MOPC-CCC-LPN-2021-0010

CIRCULAR DE RESPUESTAS NO. 02

LICITACIÓN PÚBLICA NACIONAL NO. MOPC-CCC-LPN-2021-0010

**“CONSTRUCCIÓN, RECONSTRUCCIÓN, RECAPEO Y ASFALTADO DE
VARIOS SECTORES Y CALLES DE LA PROVINCIA SANTO DOMINGO Y
EL DISTRITO NACIONAL”**

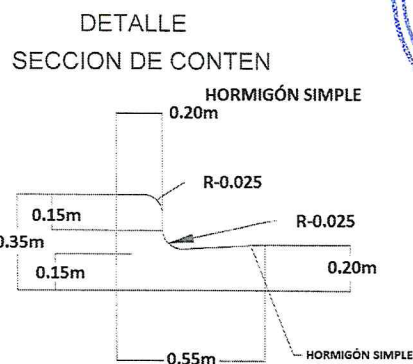
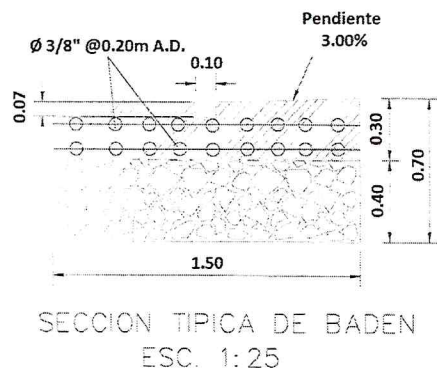
- h) Con relación a la partida 7.3.1 Bordillo y Contén de hormigón vaciado en sitio, favor indicar la sección a considerar para dicho bordillo – contén.

Con relación a la partida 7.3.1 Bordillo y Contén de hormigón vaciado en sitio ver siguientes secciones a considerar:
